Keuringsverslag van een elektrische laagspanning- en zeer lage spanningsinstallatie

NIET CONFORM

Straatnaam: Europalaan
Huisnummer: 20
Busnummer: 102
Postcode: 2800
Gemeente: MECHELEN
Land: België

Controlebezoek van een huishoudelijke installatie volgens (KB 08/09/2019) - AREI Boek 1- 6.5. en 4.2.4.3.

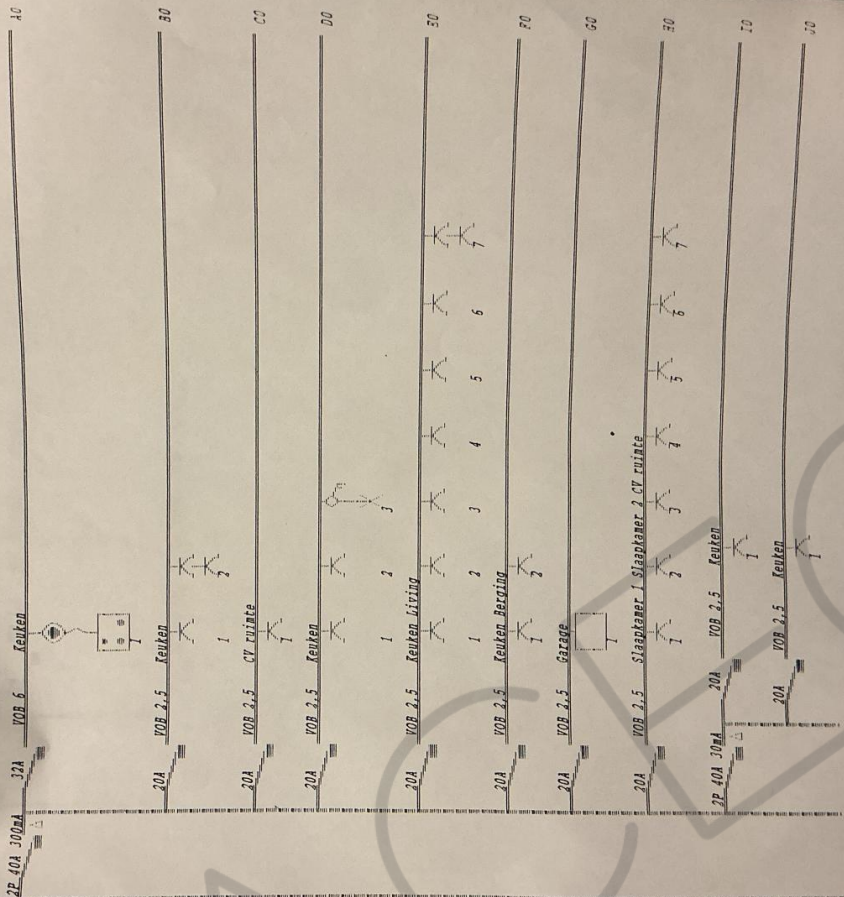
I1.02 Eéndraadschema van de installatie komt niet overeen met de werkelijkheid. (Boek 1 Afdeling 2.12 - 2.13 en 3.1.2)
 I1.04 Situatieschema van de installatie komt niet overeen met de werkelijkheid. (Boek 1 Afdeling 2.12 - 2.13 en 3.1.2)
